**AVIS RELATIF À LA PROTECTION
CONTRE LES EVENTUELS EFFETS NOCIFS ET NUISANCES
PROVOQUÉS PAR LES RAYONNEMENTS NON IONISANTS
GÉNÉRÉS PAR DES ANTENNES ÉMETTRICES STATIONNAIRES**

Commune : BASSENGE - Exploitant : PROXIMUS

Référence exploitant : 41GLO_00

Rapport n° 1870 / 2025

Figure 1 : Vue en plan des lieux de séjour et des points de contrôle

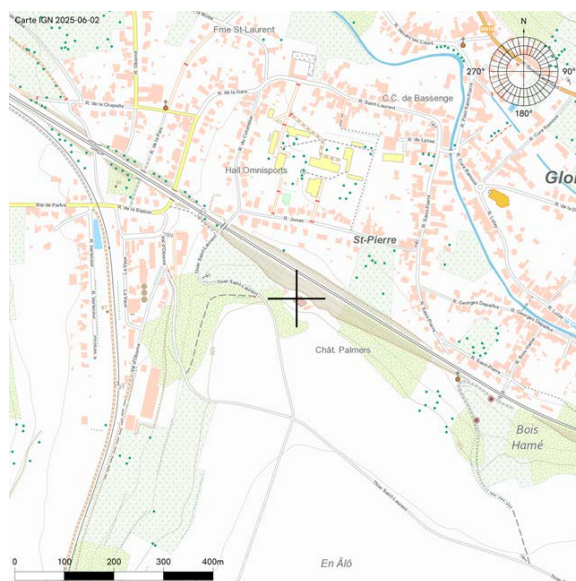
Les fréquences d'émission, la puissance rayonnée par chacune des antennes et leur gain permettent de déterminer le rayon de la zone à analyser. Tout dépassement de la limite par installation est exclu en dehors de cette zone. Le tableau 2 reprend les 35 LS² pour lesquels l'indice d'exposition est le plus élevé. Les différentes colonnes indiquent :

- le numéro du point de contrôle repris sur un des plans de la figure 1;
- le numéro du LS dans lequel se trouve le point de contrôle de la 1^{ère} colonne ;
- l'atténuation d'obstacle prise en compte pour le calcul de l'indice d'exposition dans le LS ;
- le résultat du calcul de l'indice d'exposition.

N° point de contrôle	LS	Atténuation (dB)	Indice d'exposition relatif à la limite par installation IE_i
6	LS1	3,0	0,918
3	LS1	3,0	0,731
2	LS1	3,0	0,162
1	LS2	3,0	0,062
5	LS1	3,0	0,046
4	LS1	3,0	0,020

En ce qui concerne les antennes de l'installation mentionnées dans le tableau 1, la distance maximale à laquelle la limite pourrait être atteinte, à l'extérieur, est égale à 92,3 m. S'il n'y a pas de LS à une distance inférieure, les antennes respectent forcément la limite d'immission.

Dans le cas des LS situés à l'intérieur des bâtiments, une atténuation d'obstacle est prise en compte et il en résulte que la distance maximale à laquelle la limite pourrait être atteinte se réduit à 65,8 m.
